Operador Nacional do Sistema Elétrico

PROPOSTAS PARA MELHORIA
DA SEGURANÇA DAS
INSTALAÇÕES ESTRATÉGICAS
DO SISTEMA INTERLIGADO
NACIONAL - AVALIAÇÃO DOS
ASPECTOS RELACIONADOS
AOS ARRANJOS DE
BARRAMENTOS

ONS REL 0141/2013

VOLUME IV – Subestações complementares das
regiões Norte e Centro Oeste

2.1.1 ALTAMIRA

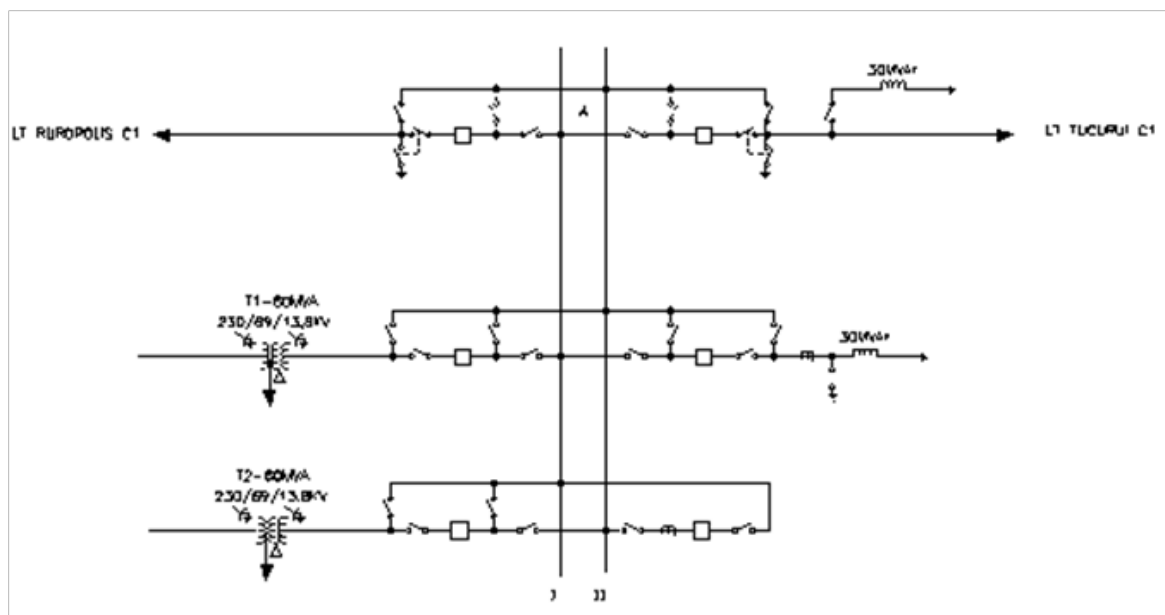
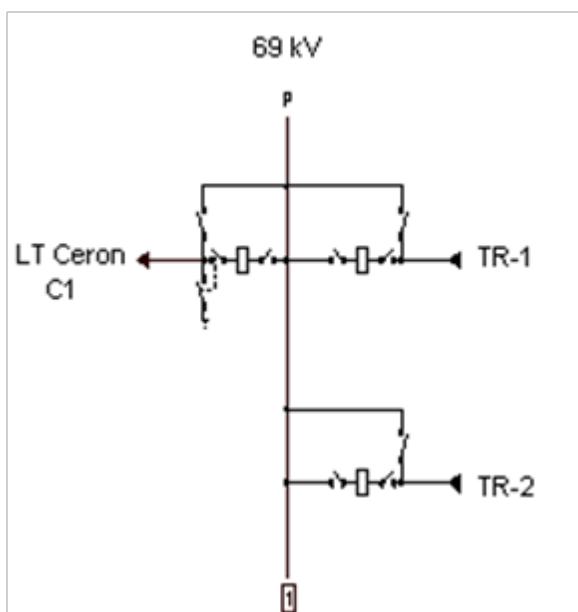
O Setor de 230 kV possui arranjo tipo barra simples, conforme mostrado na figura a seguir.

- ✓ Converter o arranjo do setor de 230 kV para barra dupla 4 chaves.

O agente informou que a modificação do arranjo é factível.

2.1.2 ARIQUEMES

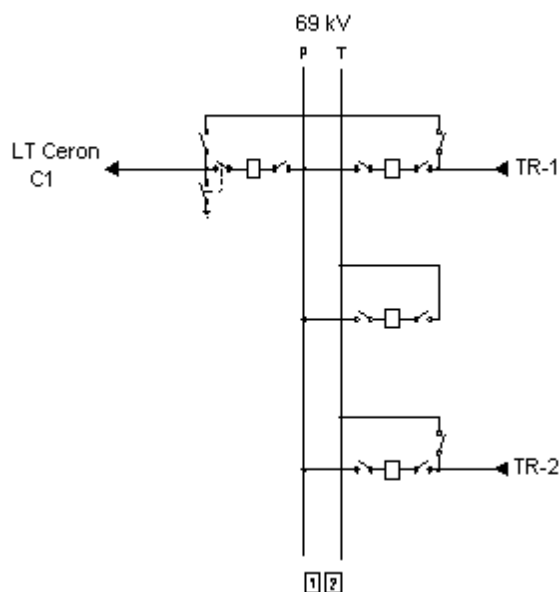
O setor de 69 kV possui arranjo tipo barra simples, conforme mostrado na figura a seguir.

- ✓ Converter o arranjo para barra principal e transferência.

O agente informou que alteração do arranjo é factível, desde que utilizados equipamentos especiais – GIS.

2.1.5 COELHO NETO

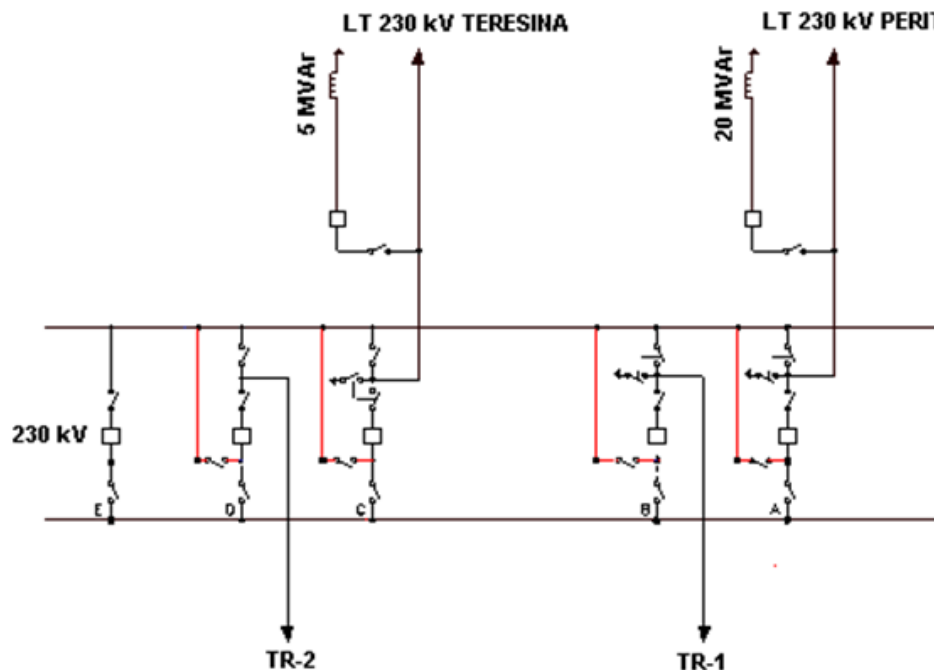
O setor de 230 kV possui arranjo do tipo barra principal e transferências, conforme mostrado na figura a seguir.

- ✓ Converter o arranjo do setor de 230 kV de barra principal e transferência para barra dupla 4 chaves.

O Agente informou que a modificação é factível, desde que utilizados equipamentos especiais – GIS.

2.1.6 JARU

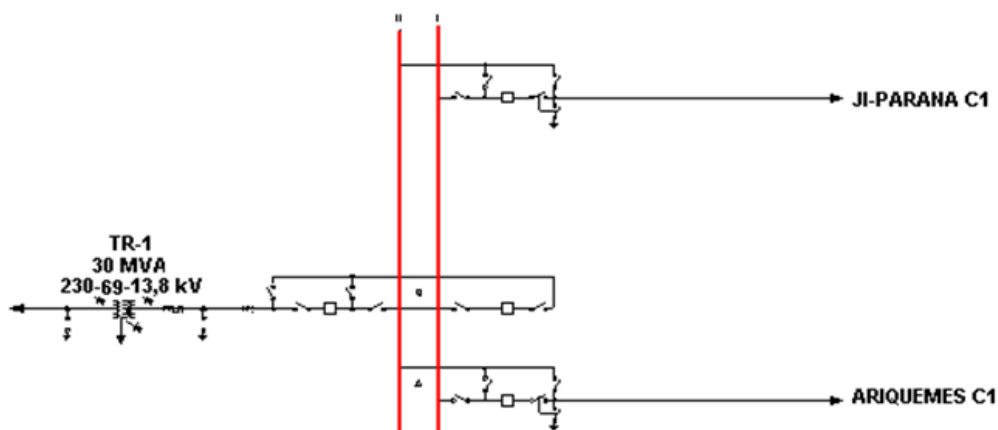
Tape na LT 230 kV Ji-Paraná C1 – Ariquemes C1 conforme mostrado na figura a seguir.

- ✓ Converter o arranjo do setor de 230 kV para barra dupla 4 chaves.

A alteração do arranjo é factível e já autorizado à Eletronorte pela ANEEL - REA ANEEL 3.550/2012.

2.1.8 MIRANDA II

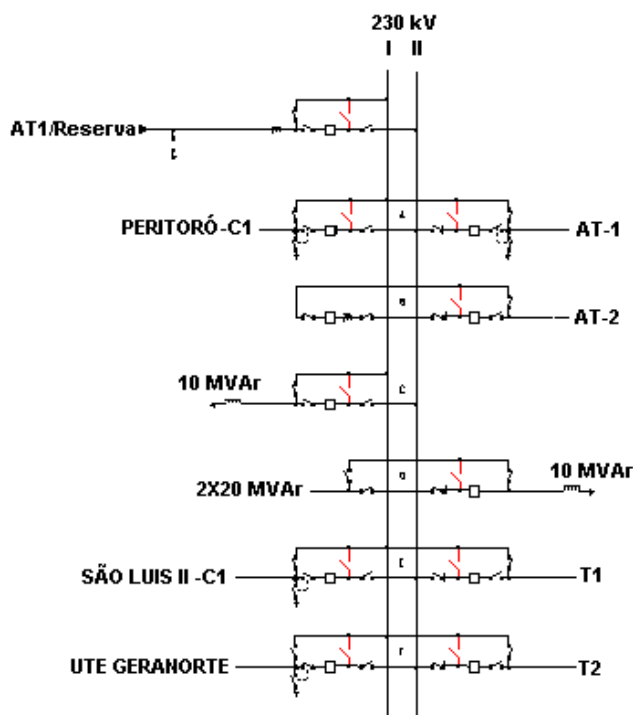
O setor de 230 kV possui arranjo tipo barra principal e transferência.

- ✓ Converter o arranjo do setor de 230 kV para barra dupla 4 chaves.

O Agente informou que a alteração do arranjo é factível e já autorizada à Eletronorte pela ANEEL - REA ANEEL 2.533/2010.

2.1.11 RUROPOLIS

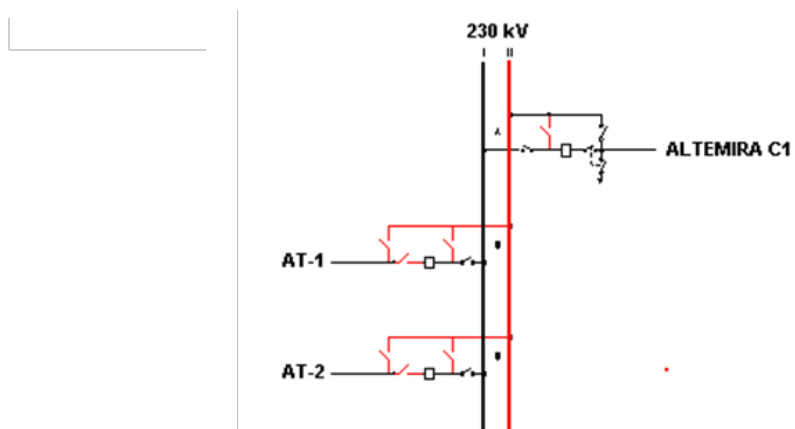
O setor de 230 kV possui arranjo tipo barra simples. A figura a seguir apresenta o arranjo atual.

- ✓ Converter o arranjo do setor de 230 kV de barra simples para barra dupla 4 chaves.

O Agente informou que a alteração do arranjo é factível e já autorizado à Eletronorte pela ANEEL - REA ANEEL 3.361/2012.

2.1.14 TRANSAMAZÔNCA

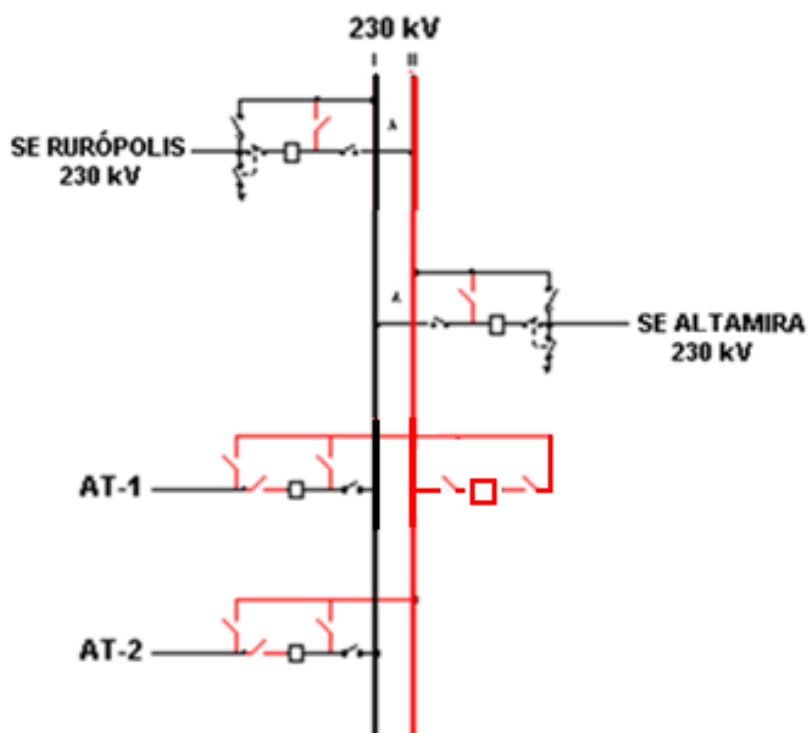
Tape na LT 230 kV Rurópolis – Altamira.

- ✓ Converter o arranjo do setor de 230 kV de tape para barra dupla 4 chaves.
- ✓ Instalar vão de interligação de barras.

A alteração do arranjo é factível e a sua implantação encontra-se em processo de autorização pela ANEEL.

2.2.2 FIRMINOPOLIS

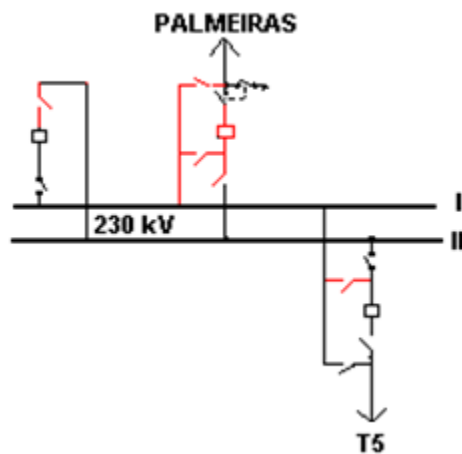
O setor de 230 kV é do tipo barra principal e transferência incompleto.

- ✓ Converter o arranjo do setor de 230 kV para barra dupla 4 chaves.
- ✓ Instalar proteção de barra adaptativa.

O Agente informou que as modificações são factíveis. Na figura a seguir são mostradas as alterações propostas.

2.2.3 GOIANIA LESTE

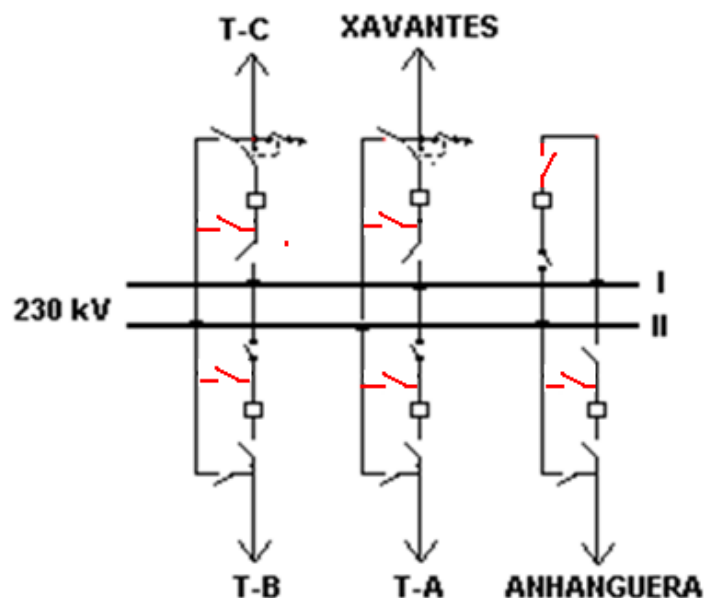
O setor de 230 kV é do tipo barra principal e transferência.

- ✓ Modificar o arranjo do setor de 230 kV de barra principal e transferência para barra dupla 4 chaves.
- ✓ Instalar proteção de barra adaptativa.

O Agente informou que as modificações são factíveis. Na figura a seguir são mostradas as alterações propostas.

2.2.4 ITAPACI

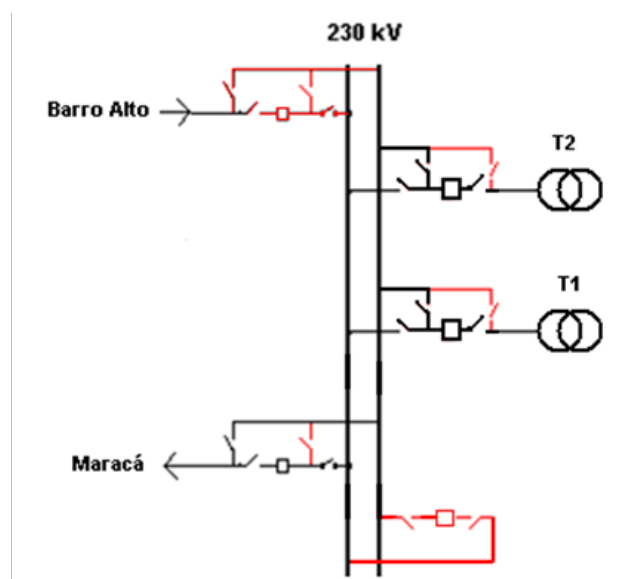
O setor de 230 kV possui arranjo do tipo barra principal e transferência.

- ✓ Converter o arranjo do setor de 230 kV de barra principal e transferência para barra dupla 4 chaves.
- ✓ Instalar proteção de barra adaptativa.

O Agente informou que a alteração do arranjo e a instalação da proteção de barras são factíveis e que as obras já estão em andamento, conforme Resolução Autorizativa nº 3.217, de 29 de novembro de 2011 pela ANEEL.

2.2.5 PARANAIBA

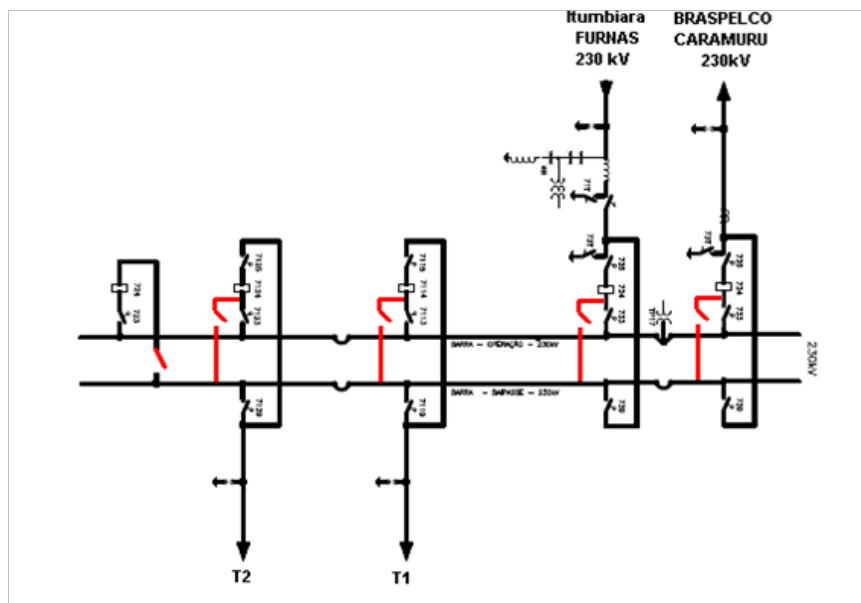
O setor de 230 kV possui arranjo do tipo barra principal e transferência.

- ✓ Converter o arranjo do setor de 230 kV de barra principal e transferência para barra dupla 4 chaves.
- ✓ Completar os vãos de amarre e da chegada da para LT Itumbiara FURNAS.
- ✓ Instalação de proteção de barra adaptativa.

O Agente informou que as alterações do arranjo e a instalação da proteção de barras são factíveis.

2.2.6 PLANALTO

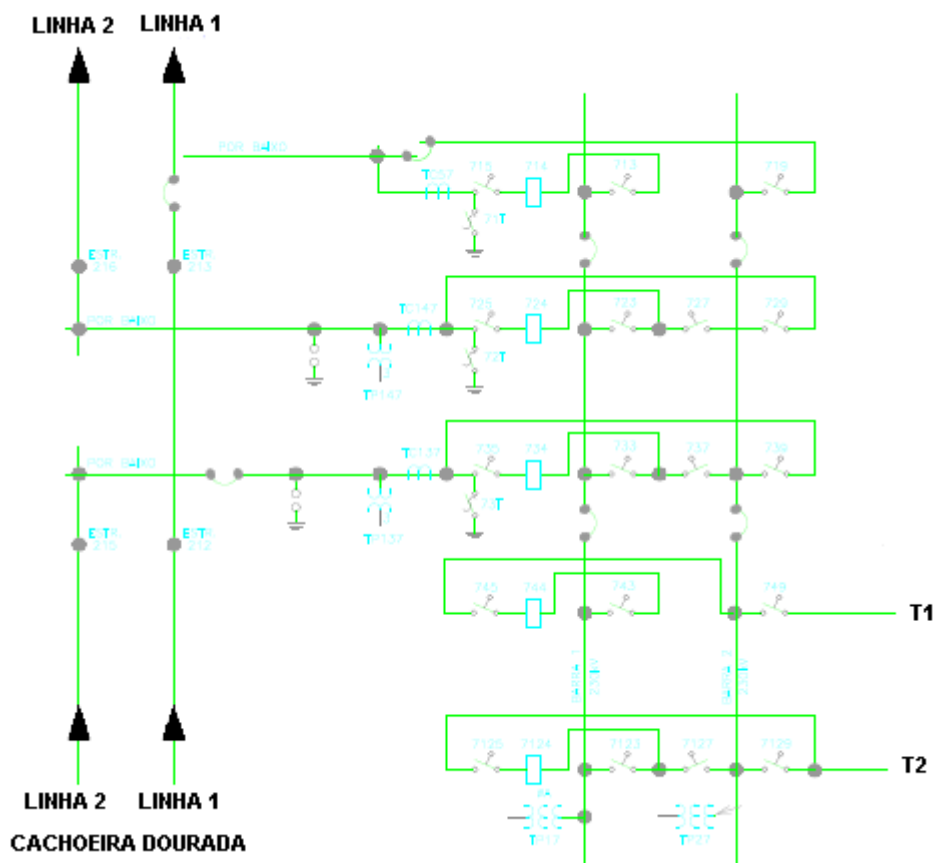
O setor de 230 kV possui arranjo do tipo barra dupla 4 chaves incompleto, podendo operar como tape na LT 230 kV Cachoeira Dourada – Anhanguera – C2.

- ✓ Completar o arranjo.
- ✓ Seccionar a linha Cachoeira Dourada – Anhanguera C 1.
- ✓ Completar o vão de conexão dos transformador T1.
- ✓ Instalar proteção de barra adaptativa.

O Agente informou que o seccionamento do circuito 1 e a instalação da proteção de barras são factíveis.

2.2.7 PALMEIRAS

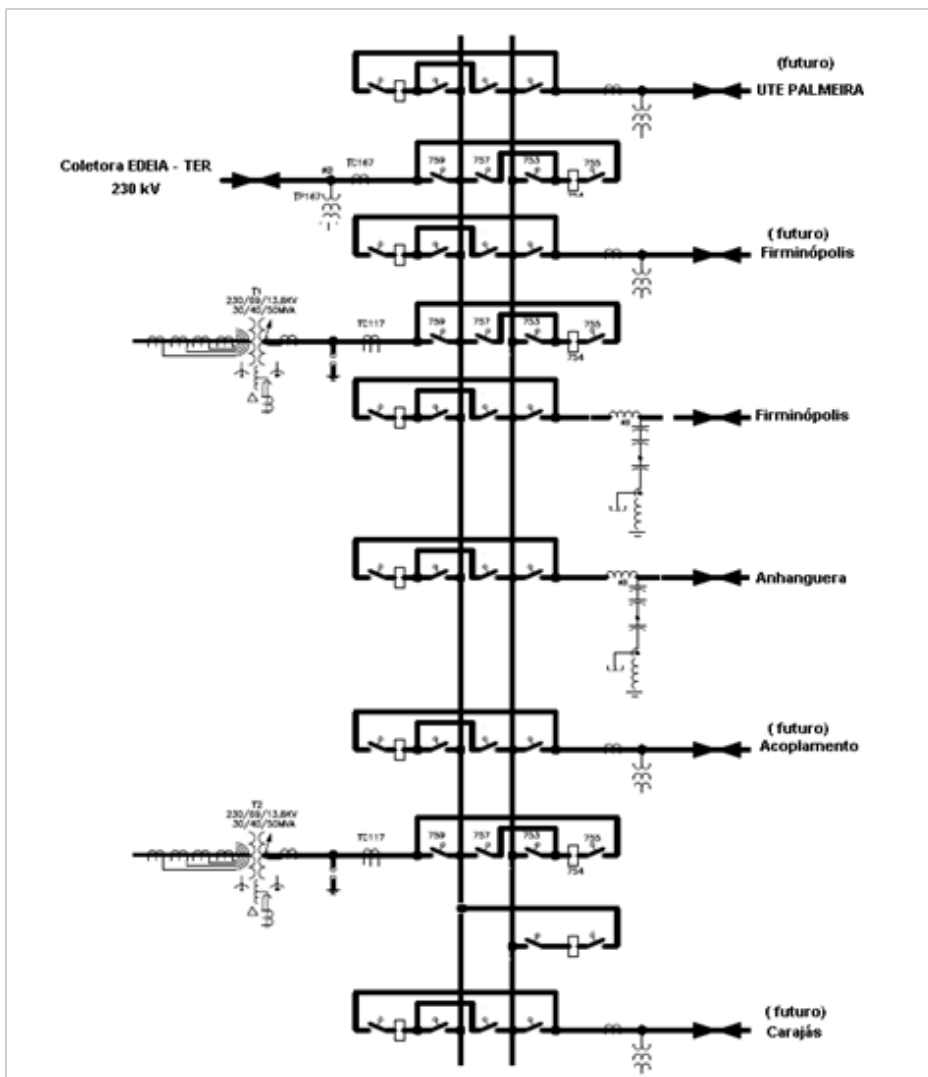
O setor de 230 kV possui arranjo do tipo barra dupla 4 chaves incompleto.

- ✓ Completar o arranjo barra dupla 4 chaves do setor de 230 kV.
- ✓ Instalar proteção de barras adaptativa.

O Agente informou que a instalação da proteção de barras é factível.

2.2.10 ÁGUAS LINDAS

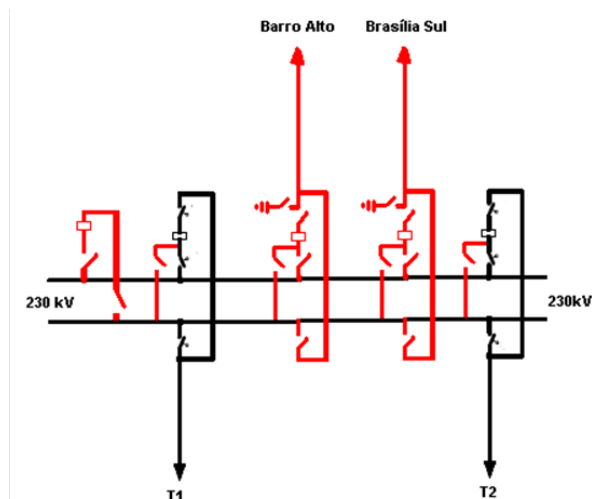
O setor de 230 kV possui arranjo do tipo barra principal e transferência incompleto.

- ✓ Complementar os vãos para Barro Alto e Brasília Sul.
- ✓ Alterar o arranjo de barra principal e transferência incompleto para barra dupla 4 chaves com instalação do vão de amarre.
- ✓ Instalação de proteção de barra adaptativa conjugada com a proteção de falha de disjuntor para o setor de 230 kV.

O Agente informou que a instalação de proteção de barra conjugada com a proteção de falha de disjuntor, para o setor de 230 kV, é factível.

2.3.2 PRESIDENTE FIGUEIREDO

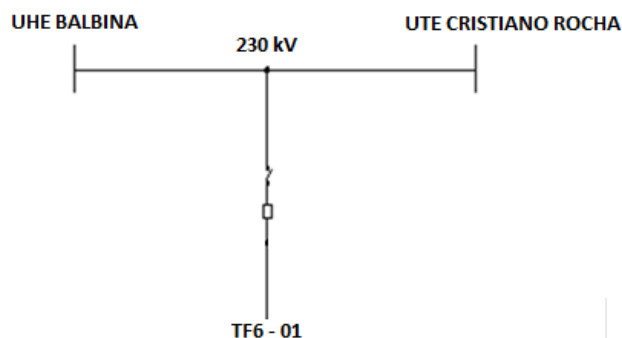
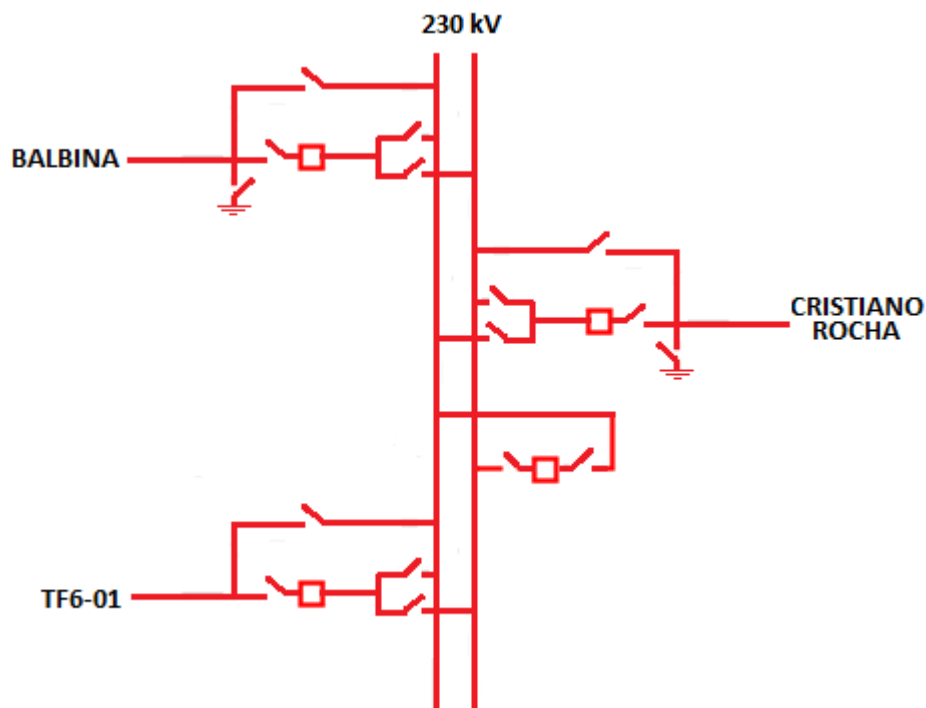
Tape na LT 230 kV UHE Balbina – UTE Cristiano Rocha.

- ✓ Converter o arranjo do setor de 230 kV de tape para barra dupla 4 chaves.
- ✓ Instalar vão de interligação de barras.

A proposta se encontra em análise pelo Agente.
